Ministero dell' Ambiente e della Tutela del Territorio e del Mare

COMMISSIONE TECNICA DI VERIFICA DELL' IMPATTO AMBIENTALE - VIA E VAS

Parere n. 3310 del 17 aprile 2020

Progetto	Parere Art.9 DM 150/07 Impianto pilota geotermico "Casa del Corto" nel Comune di Piancastagnaio (SI) ID_VIP 3212
Proponente	Svolta Geotermica S.r.l.

Figura 5: Concentrazione giornaliera in funzione della distanza. Il grafico riporta per le diverse distanze il peggior risultato ottenuto in funzione della velocità del vento

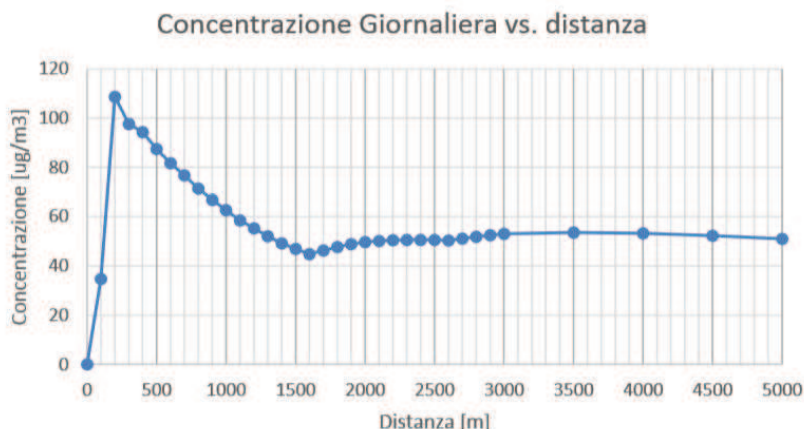
Per ogni distanza, il Proponente dichiara di aver riportato nel grafico di figura 5 per le diverse distanze dall’impianto il peggior risultato ottenuto in funzione della velocità del vento.

Il punto di massima ricaduta, si verifica a 195 m dal punto di emissione, con una concentrazione giornaliera di H2S di 109 µg/m3 inferiore al limite giornaliero di immissione di 150 µg/m3 stabilito dal WHO.

Figura 13: Vecchio e nuovo tracciato: il nuovo tracciato si stacca dal vecchio dopo 3,3 km dall'impianto (fuori dalla figura, in basso a destra) deviando verso Nord. Dopo 1,7 km, dopo aver attraversato un'area priva di boschi, si ricongiunge al vecchio percorso.

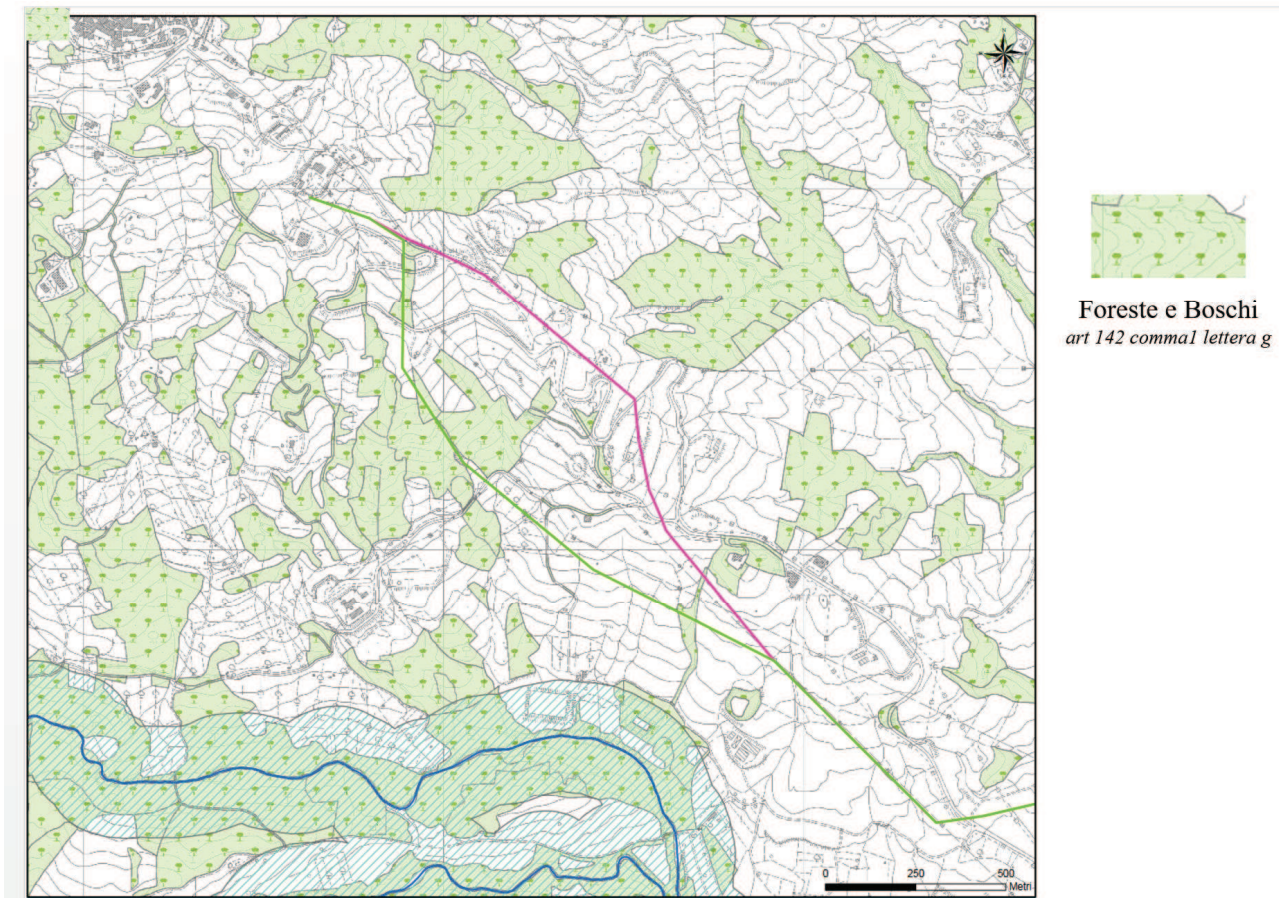
- Per i primi 3,3 km segue il precedente tracciato, in direzione NW;
 - In località *Stalle dei Chiostri* devia per 1,7 km verso NW (lato destro della figura) rispetto al tracciato originale-

- Per i restanti 300 metri, la linea riprende il vecchio percorso.
- La figura 13 mostra inoltre che il nuovo percorso (a differenza del vecchio) non attraversa aree boschive.
